**INFORMAZIONI DI SERVIZIO****ASCIUGATRICE A CONDENSAZIONE****AZB 9670**

8575 967 17010

Ultima modifica: 26/10/2010

**SERVICE BULLETIN 4812 713 40327****AUTHOR:** Kay Augustin**TRANSLATOR:** Mauro Barresi**LAST\_UPDATE:** 01/03/2011**VERSION:** 1.0**TITLE:** Drum Interferences with Rear Panel**SUBJECT:** Rear Panel and Drum

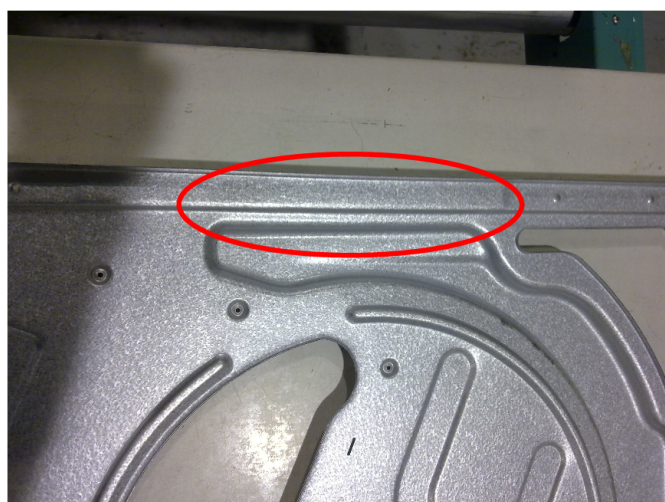
Until week 40/2010 can occur interferences between rear panel and drum. The two areas closed to the side now have a small (see picture) embossment in order to improve the robustness against the interference between drum and rear panel.

New version with embossment

Old version without embossment

The Service Code 4801 121 01496 will remain. Stock is equipped with new parts.

**SERVICE BULLETIN 4812 713 40329****AUTHOR:** Kay Augustin**TRANSLATOR:** Mauro Barresi**LAST\_UPDATE:** 08/02/2011**VERSION:** 1.0**TITLE:** Discolored table top**SUBJECT:** At a certain number of appliance the table top can be yellowish**REMEDIAL ACTION**

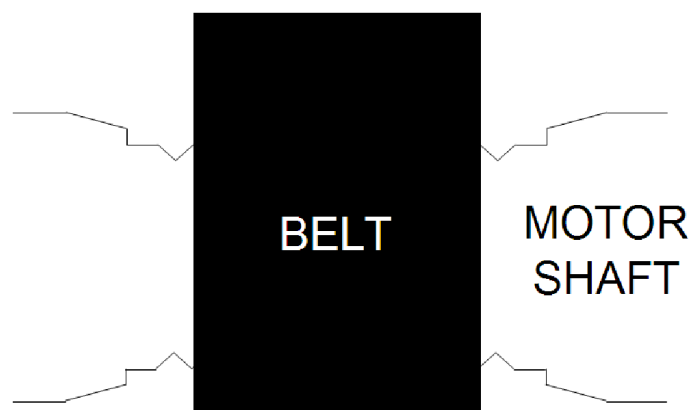
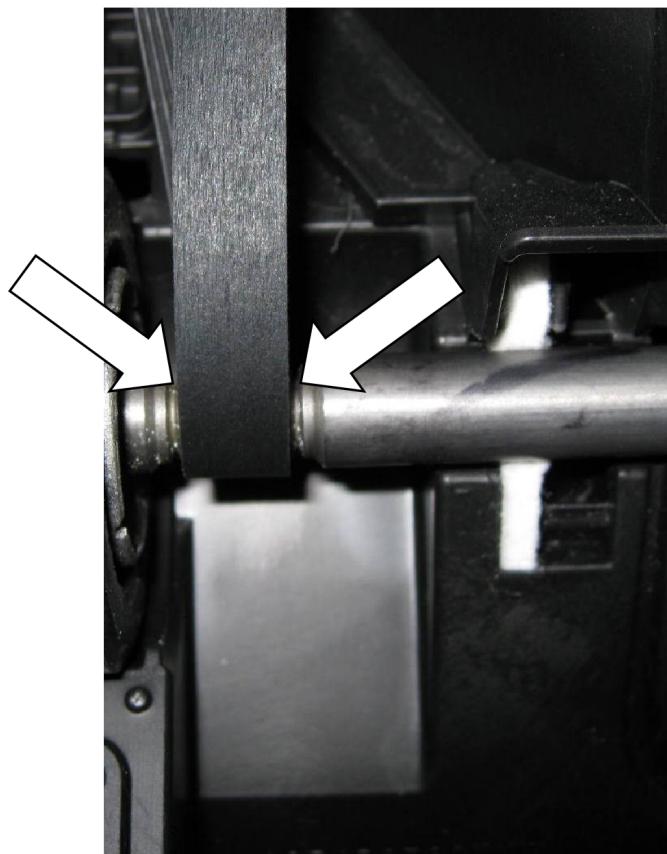
Due to a misapplication of components for the table top some appear discolored (yellowish). If customer complain this discoloration, the table top can be exchanged.

Spare part center will deliver only white table tops.

Since w39/2010 are only white table tops deployed in production.

**SERVICE BULLETIN 4812 713 40338****AUTHOR:** Kay Augustin**LAST\_UPDATE:** 24/11/2011**VERSION:** 1.0**TITLE:** New drain pump and water level sensor**SUBJECT:** Removal of the earth pin and connector from the drain pump in week 43/2011**REMEDIAL ACTION**

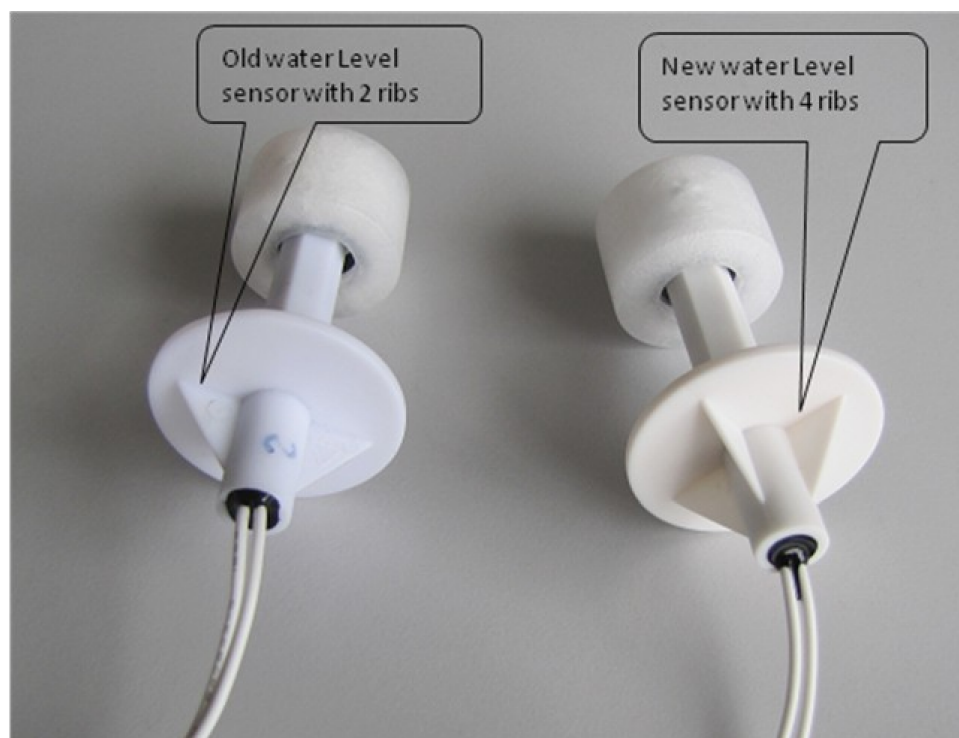
Due to the new water level sensor the earth pin and connector to the drain pump is not required anymore.

The new water level sensor is recognizable on the 4 ribs. The old water level sensor has just two ribs.

The new pump can be ordered with the code 481070109852 and will be delivered with the new water level sensor as a kit.

The new water level sensor is available as single spare part with the code 481010398897 and can be used with the old pump. It is not necessary to remove the pin and the wire from the pump.

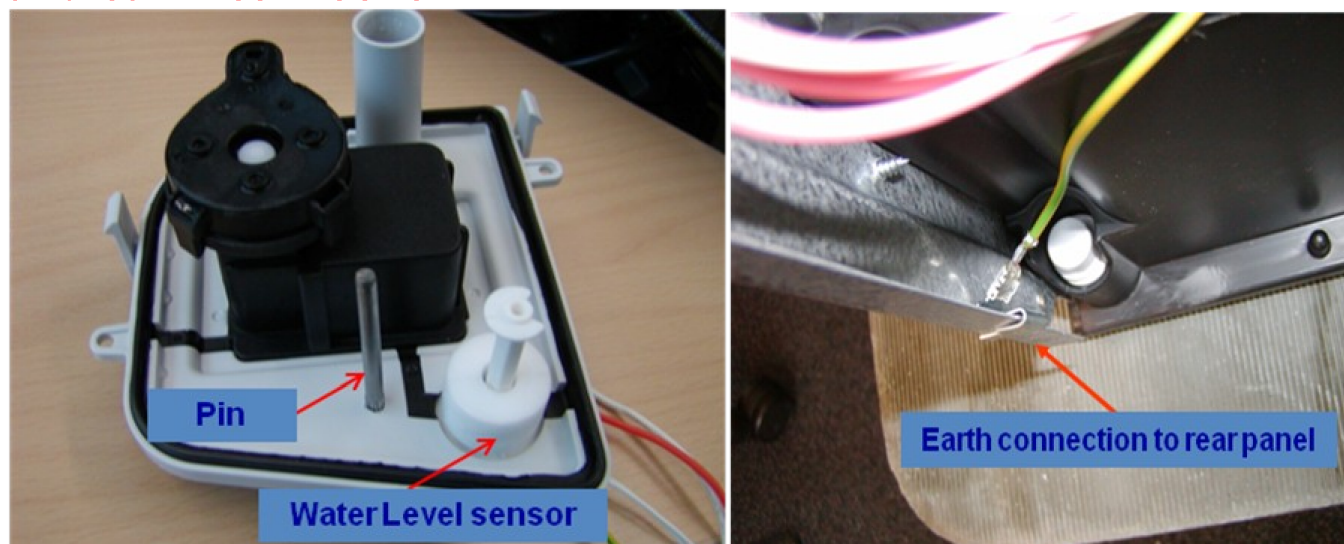
It is not allowed to use the old water level sensor with the 2 ribs together with a drain pump without pin and earth connector.

**Do not use the old water level sensor with a drain pump without pin and earth connection!**
